DETERMINAZIONE DEL DIRIGENTE SEZIONE AUTORIZZAZIONI AMBIENTALI 18 novembre 2016, n. 195

Determinazione del Dirigente della Sezione Ecologia n. 99 dell' 08/06/2016, avente ad oggetto: "ID_212 - Procedura di Valutazione Ambientale Strategica, coordinata con la procedura verifica di assoggettabilità a VIA, relativa alla "Variante urbanistica ex D.P.R. 327/2001, L.R. 13/2001 , L.R. 3/2005 per la realizzazione del Nuovo Ospedale del Sud-Est Barese" - Addendum: Riesame delle prescrizioni n.25 e n.29 relative alla verifica di assoggettabilità a VIA.

Nuovo Ospedale del "Sud-Est Barese"
Relazione Illustrativa
Prescrizioni VIA n. 25 e n 29 –Soluzioni Progettuali

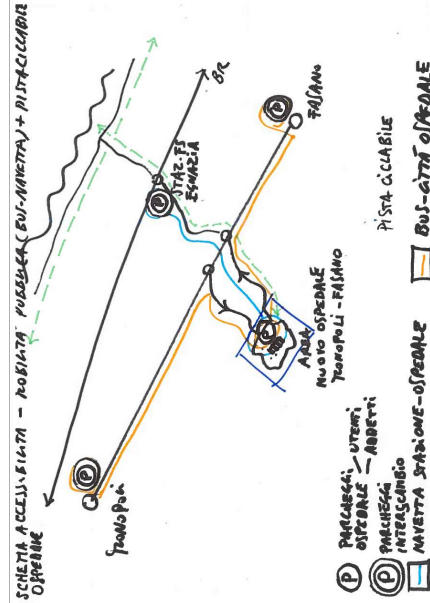
Lo schizzo sintetico rappresenta una planimetria di area vasta che esplica il concetto di mobilità sostenibile aggiungendo oltre che aree intermodali a Monopoli e Fasano e alla stazione di Epicrazia anche una pista ciclabile che si collega con il circuito ciclabile in parte esistente e programmato dai Comuni limitrofi all'area dell'Ospedale.
